会計検査の指摘事例とその解説(87)

2. 地盤調査を実施せずにカルバートを設置

3. 残留水圧、浮力を考慮せず

図-1 農道横断工の概念図

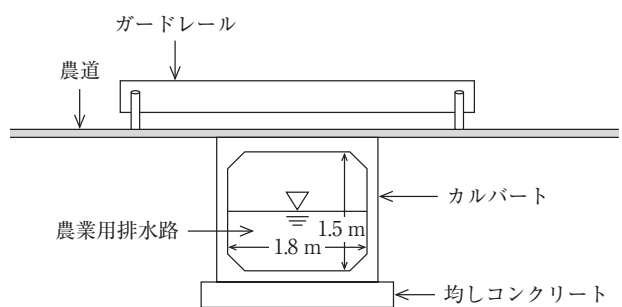
しかし、同村は、本件カルバートの設計に当たり、
上記の確認を行っていませんでした。

そこで、検査院の検査を踏まえて、同村が地盤調
査を行って基礎の安定計算を行ったところ、本件カル
バートの重量や自動車荷重等に基づき算定した地
盤反力度 59.86kN/m^2 は、当該地盤の許容支持力度
 23.80kN/m^2 を大幅に上回っていて、安定計算
上安全とされる範囲に収まっていませんでした。

したがって、本件農道横断工等（工事費相当額
1,440,003円）は、カルバート3基の設計が適切で
なかったため、所要の安全度が確保されていない状
態になっており、これに係る交付金相当額
1,052,855円が不当と指摘されました。

持力不足を解消するため、カルバートの下部に杭を打設するとのことでした。

図-2 当局の安定計算によるL型擁壁の概念図

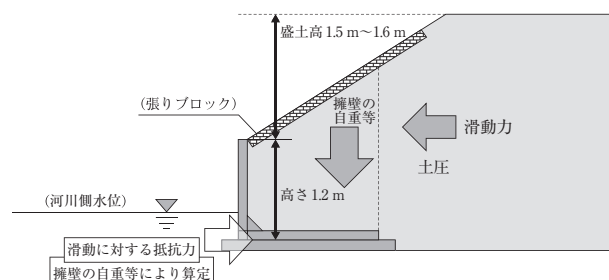
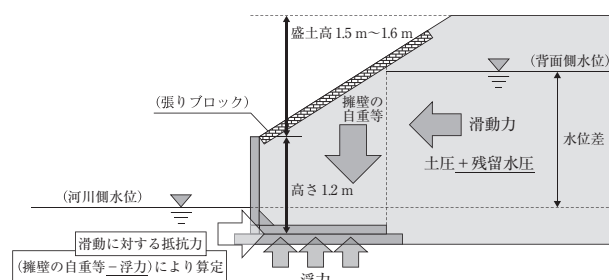
同県は、L型擁壁の滑動に対する安定について、L型擁壁の自重等により算出した滑動に対する抵抗力を、L型擁壁背面に生ずる土圧による滑動力で除した安全率が許容値である1.5を上回ることから、安定計算上安全であるとして、これにより施工していました（図-2）。

しかし、同県は、L型擁壁の安定計算において、L型擁壁の前面は河川であることから残留水圧及び浮力を考慮する必要があったのに、これらを考慮していませんでした（図-3）。

そこで、指針等に基づき、残留水圧及び浮力を考慮して、改めて滑動に対する安定計算を行ったところ、安全率は、本件擁壁の背面の盛土勾配に応じて0.94及び0.99となり、いずれも許容値である1.5を大幅に下回っており、安定計算上安全とされる範囲に収まっていませんでした。

本件について、担当調査官は、一般的な擁壁については水抜き穴を設けることを前提にしているため、残留水圧、浮力を考慮することとはされていないが、河川等の水際に設置する場合には原則として水抜き穴を設けないことから、残留水圧、浮力を考慮することとされていることに注意する必要があるとしていました。また、手直し工事は、滑動に対する安全度が不足している擁壁の前面の河床をコンクリートで底張りし、抵抗力として考慮する予定とのことでした。
